ACCORDO DI PROGRAMMA AI SENSI DELL'ART. 32 DELLA LEGGE
REGIONALE 29 NOVEMBRE 2001, N. 35,
PIATTAFORMA LOGISTICA PER LA PROTEZIONE CIVILE DEL
VENETO IN COMUNE DI MOGLIANO VENETO, LOC. BONISIOLO.

OSSERVAZIONI SULLA COMPATIBILITA'
GEOLOGICA

Oggetto: Accordo di Programma ai sensi dell'Art. 32 della Legge Regionale n. 35/2001 per l'utilizzo dei terreni e dei beni di proprietà regionale, posti in località Bonisiolo, da destinare ad attività della Protezione Civile della Regione del Veneto. DGR n.2047 del 19.11.2013

Carta litologica PAT

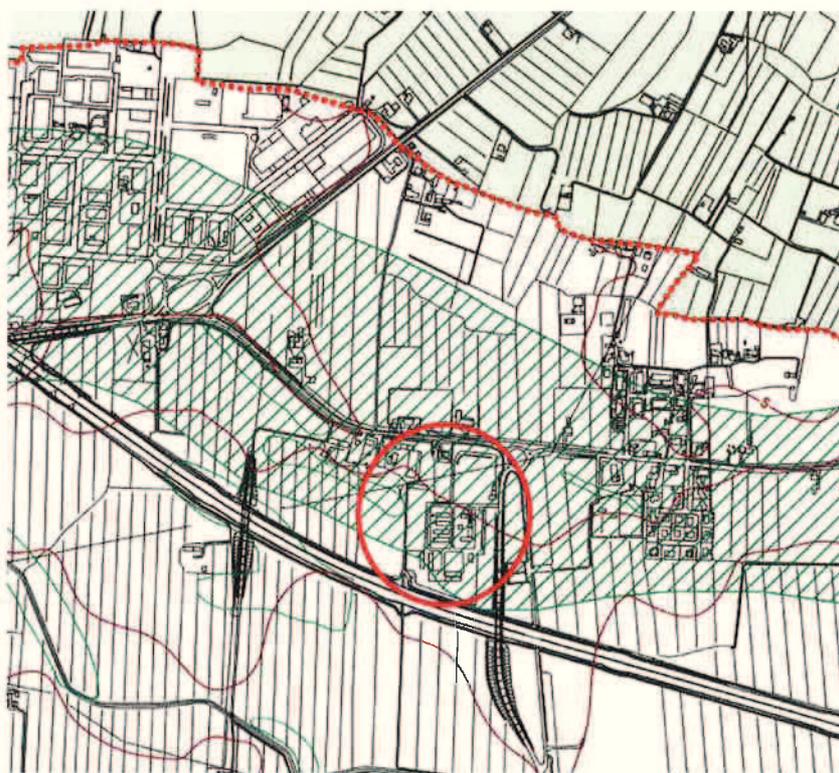
In base alla carta litologica del PAT comunale si può notare come l'area di studio sia essenzialmente interessata da materiali alluvionali a tessitura prevalentemente limo-argillosa (retino verde) caratterizzati da una bassa o nulla permeabilità e da scadenti caratteristiche geotecniche.

Il settore di nord est, in quanto ubicato nella parte centrale di un dosso fluviale (tratteggio verde carta geomorfologica), ricade invece in materiali alluvionali a tessitura prevalentemente sabbiosa (retino giallo della carta litologica) caratterizzati da una permeabilità media e caratteri geotecnici mediocri.

Carta idrogeologica PAT

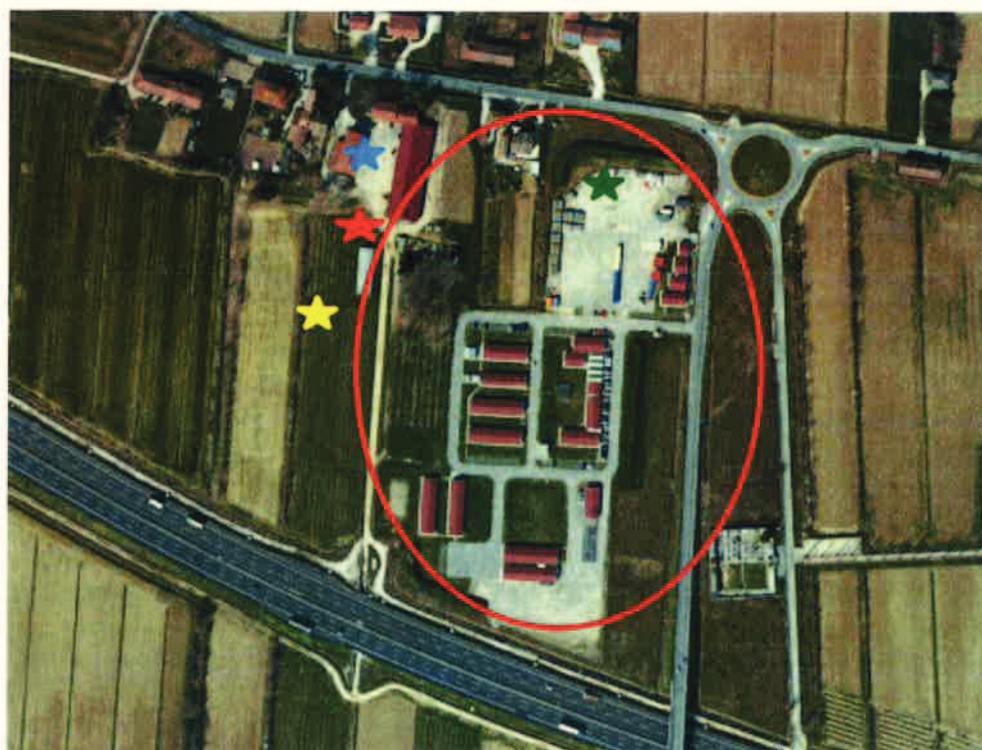
In base alla carta idrogeologica del PAT si può osservare che l'area ricade nella zona con falda compresa tra 0-2 m.

Inoltre, a nord dell'area in oggetto, vi è un settore che, presentandosi ribassato e prossimo ad un rilevato stradale, può essere soggetto a possibile deflusso difficoltoso in concomitanza di eventi meteorici di particolare intensità.

Di questi elementi di criticità, che interessano marginalmente l'area di interesse, si dovrà, comunque, tenere conto nello sviluppo del progetto, con particolare riferimento al sistema di smaltimento delle acque superficiali che dovrà essere adeguatamente dimensionato.
